### 改善箇所説明図③

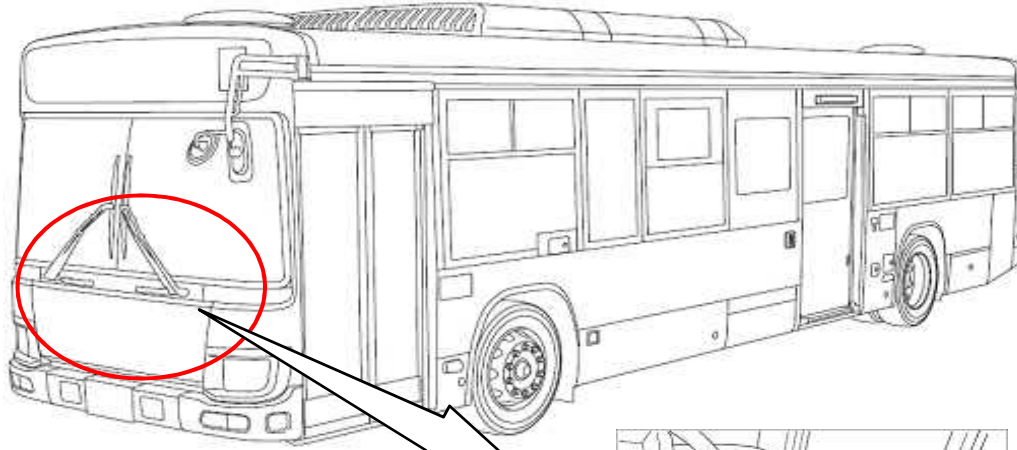
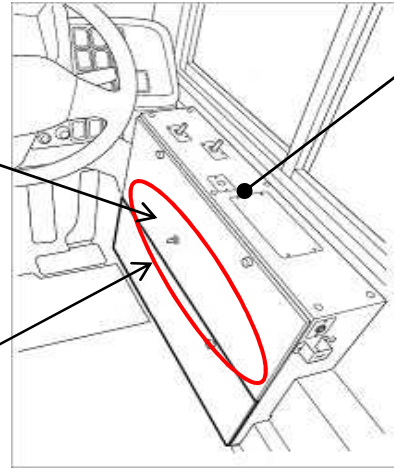
基準不適合発生箇所

大型・中型路線バスにおいて、運転者席下側配電箱内の配線の配索が不適切なため、側面パネル取付け時に配線を挟み込んだものがある。そのため、そのまま使用を続けると、配線の被覆が損傷して短絡し、最悪の場合、扉の開閉ができなくなるおそれがある。

改善前	改善後
	<div data-bbox="895 1518 1011 1570" data-label="Text"> <p>配線</p> </div> <div data-bbox="1137 1518 1414 1570" data-label="Text"> <p>配線保護シート</p> </div>

全車両、運転者席下側配電箱の側面パネル取付け部付近の配線に配線保護シートを追加するとともに、当該部の配線を点検し、損傷している場合は補修する。
